■ Approbation de l'avenant n°3 à la convention cadre n°14/1457 de réseaux avec Enedis, relative à la réalisation de la ligne de Bus à Haut Niveau de Service Castellane/Luminy à Marseille (6ème, 8ème et 9ème arrondissements)

**REALISATION D'UNE LIGNE DE BUS A HAUT NIVEAU DE
SERVICE ENTRE LA PLACE CASTELLANE
ET LE POLE UNIVERSITAIRE DE LUMINY**

**AVENANT N°3
A LA CONVENTION CADRE RELATIVE AUX ETUDES ET REALISATIONS DE
DEVIATIONS ET PROTECTION DES INSTALLATIONS ET RESEAUX
ENTERRES ET AERIENS**

ANNEXE 2 : PLANS DE POSE DES CABLES HTA ET DES SORTIES D'EMPRISE DE CHANTIER
DU SECTEUR 3B (Pont Mireille / Rond-point Pierrien)

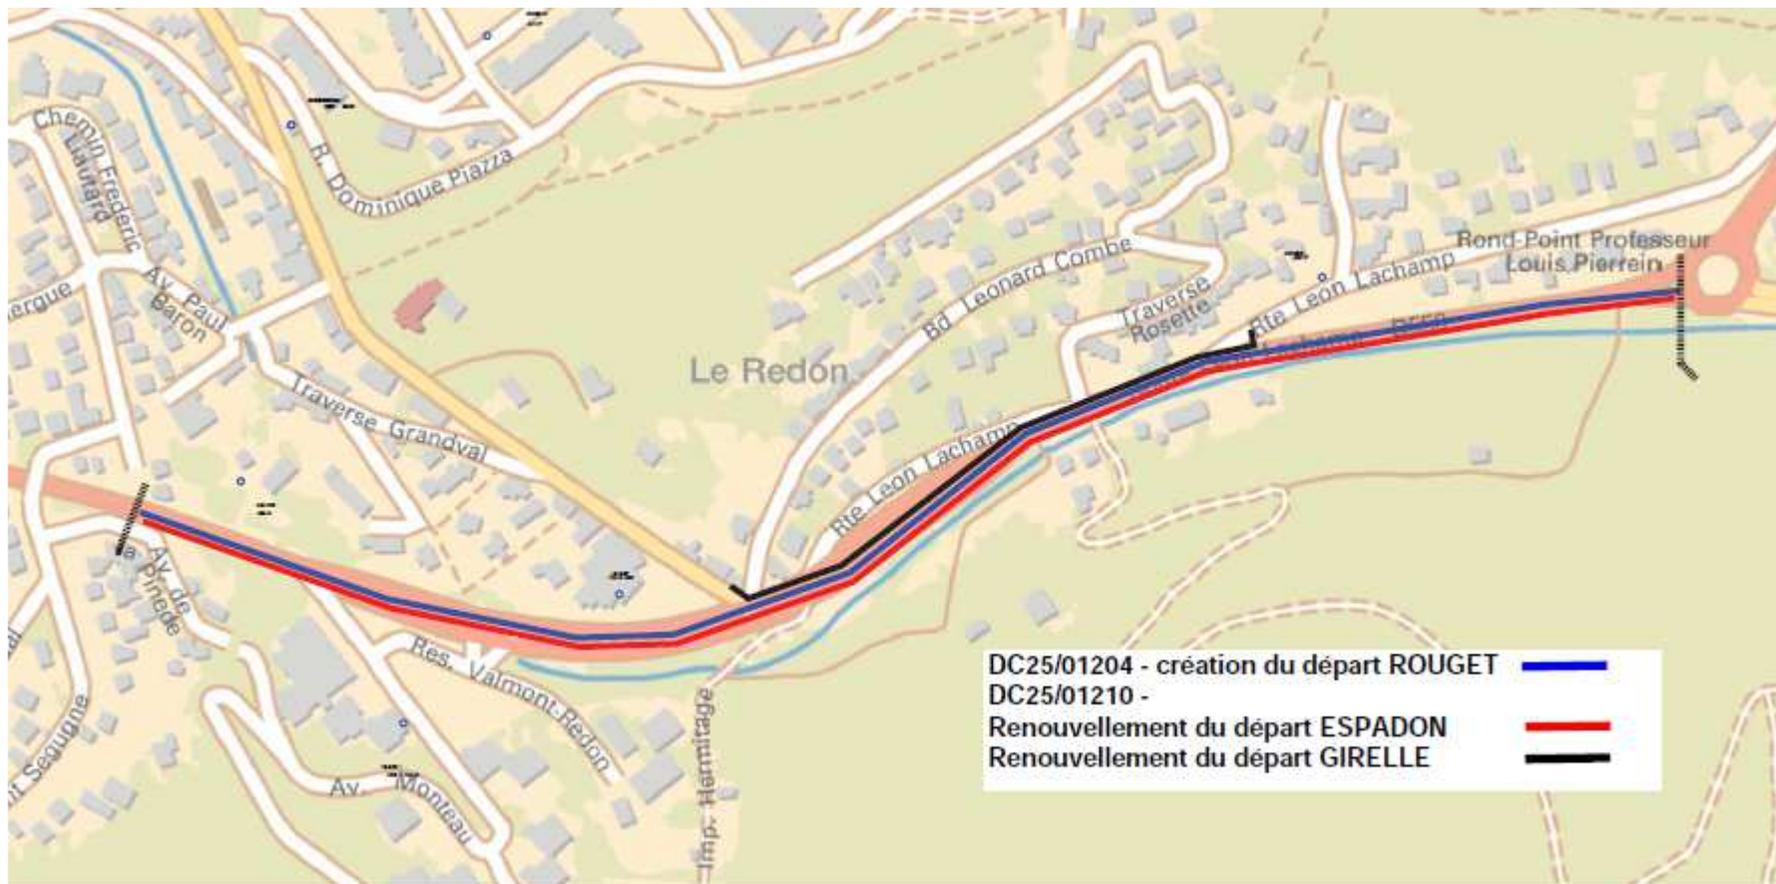
Suite à la finalisation de l'article 2 de **l'Occupant** sur le secteur 3B, les linéaires de tranchées à creuser et de câbles à poser mentionnés dans la convention cadre ont été ajustés. Ils sont décrits sur les plans figurant en Annexe 2. Ces plans ont été validés par **l'Occupant** ainsi que par le maître d'œuvre de la **Métropole**.

Deux câbles ou trois câbles HTA 240 mm² Alu chemineront en surlargeur de la multitubulaire du BHNS sur la section Pont Mireille / Rond-point Pierrien (secteur 3B).

ANNEXE 3 : PLANS DE POSE DES CABLES HTA ET DES SORTIES D'EMPRISE DE CHANTIER
DU SECTEUR 4 (Rond-point Pierrien / Campus de Luminy)

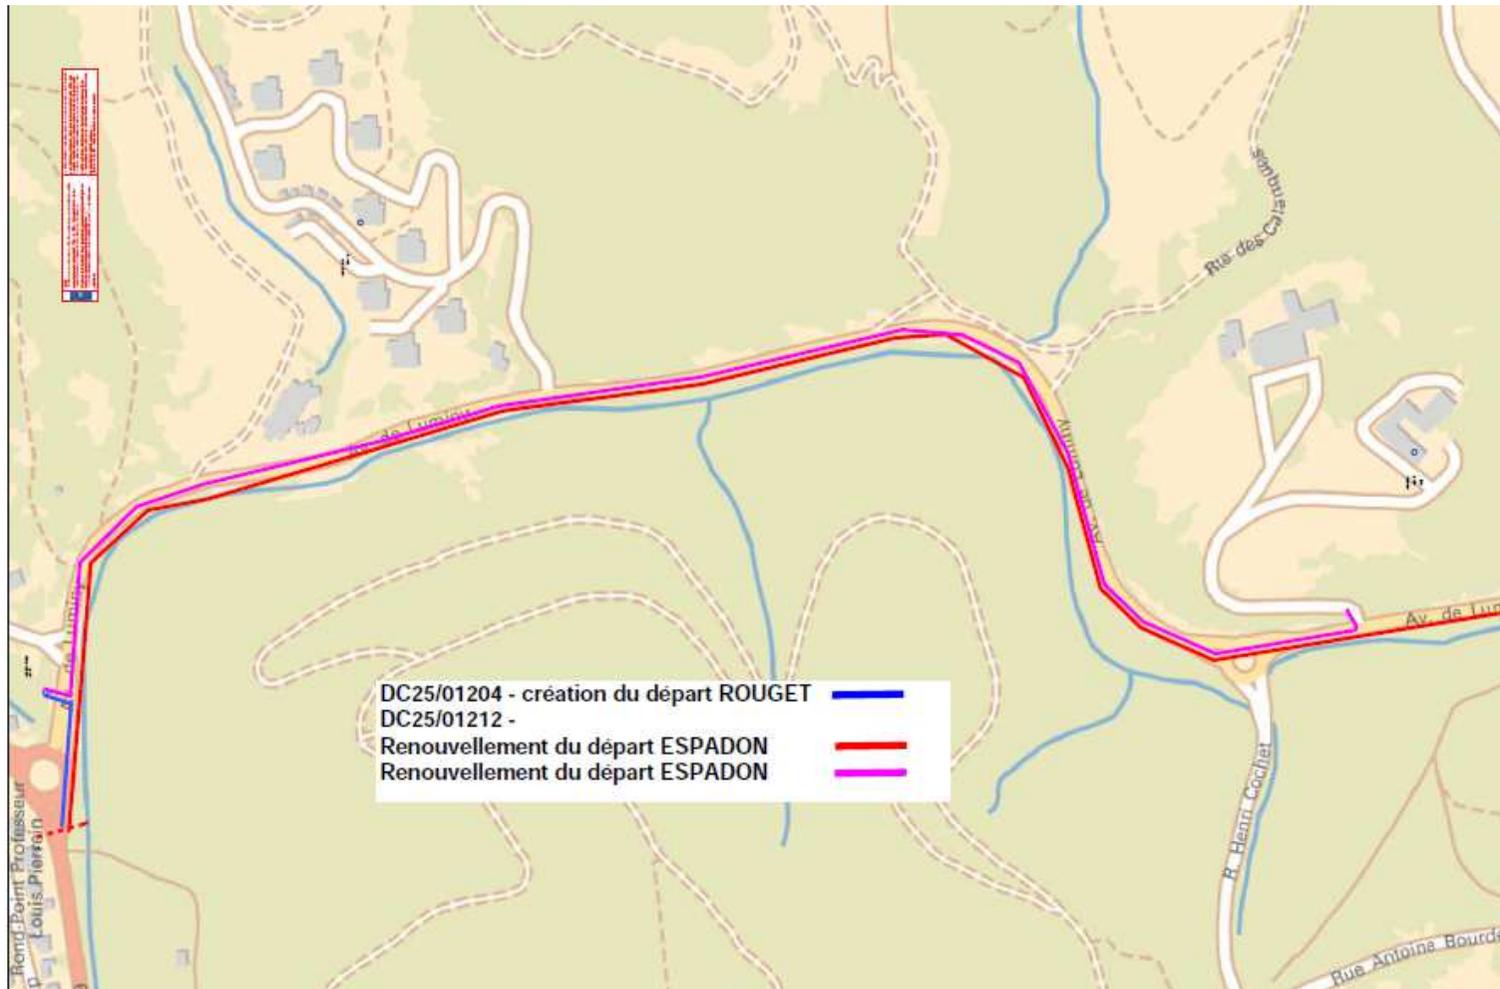
Suite à la finalisation de l'article 2 de l'**Occupant** sur le secteur 4, les linéaires de tranchées à creuser et de câbles à poser mentionnés dans l'avenant n°1 à la convention cadre ont été ajustés. Ils sont décrits sur les plans figurant en Annexe 3. Ces plans ont été validés par l'**Occupant** ainsi que par le maître d'œuvre de la **Métropole**.

Un à deux câbles HTA 240 mm² Alu chemineront en surlargeur de la multitubulaire du BHNS sur la section Rond-point Pierrien / Campus de Luminy (secteur 4).
